改善箇所説明図

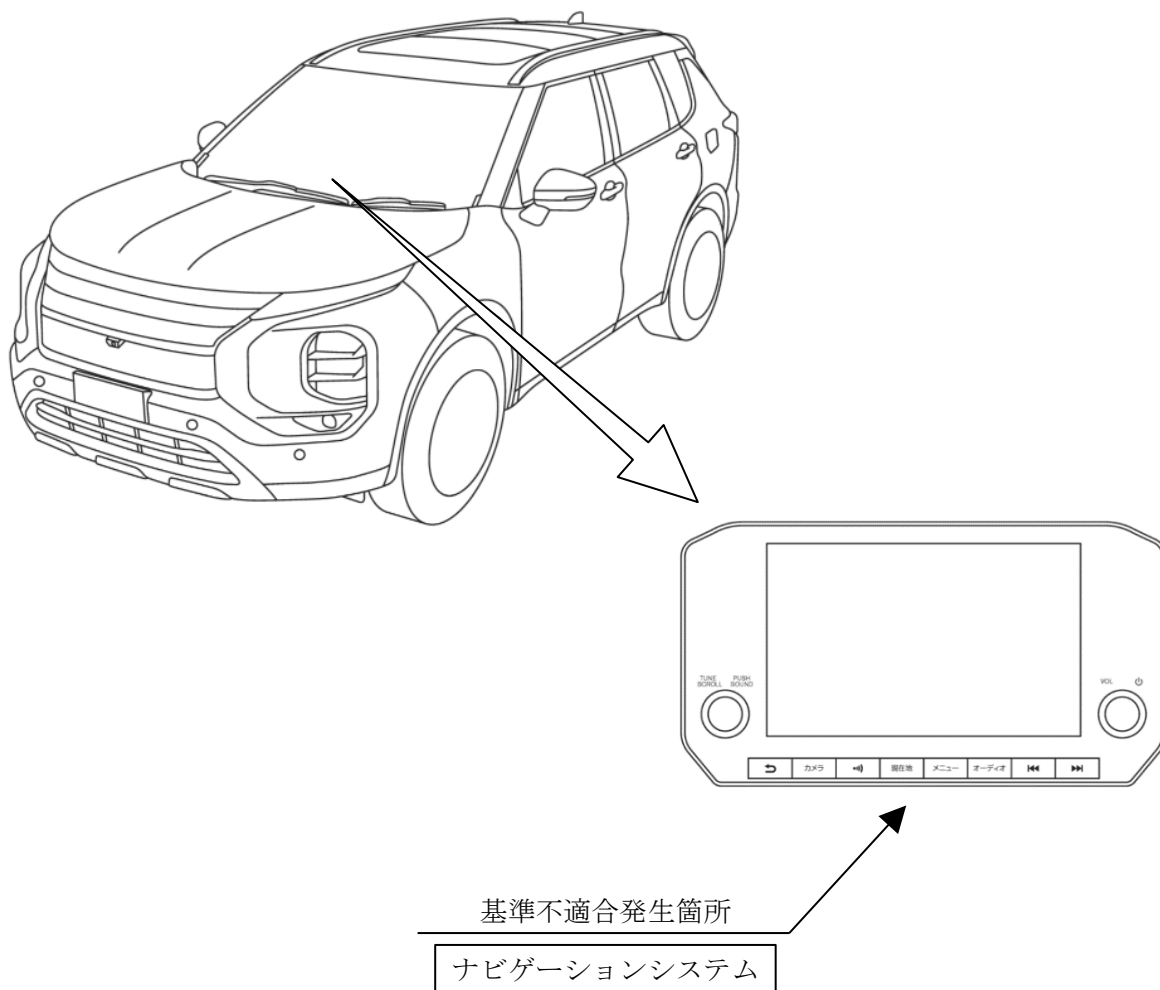
ナビゲーションシステムにおいて、制御プログラムが不適切なため、起動不能や使用中の再起動の繰り返し等が発生することがある。そのため、液晶画面に直前直左確認時や後退時のカメラ映像が表示されず、保安基準に適合しないおそれがある。

注：図中の 内は、プログラムを書き替える部品を示す。

全車両、ナビゲーションシステムの制御プログラムを対策仕様に書き替える。

識別：後席右側ドアのドアチェッカーのヒンジにあるピン下側の頭部に、白または黄色のペイントを塗布する。
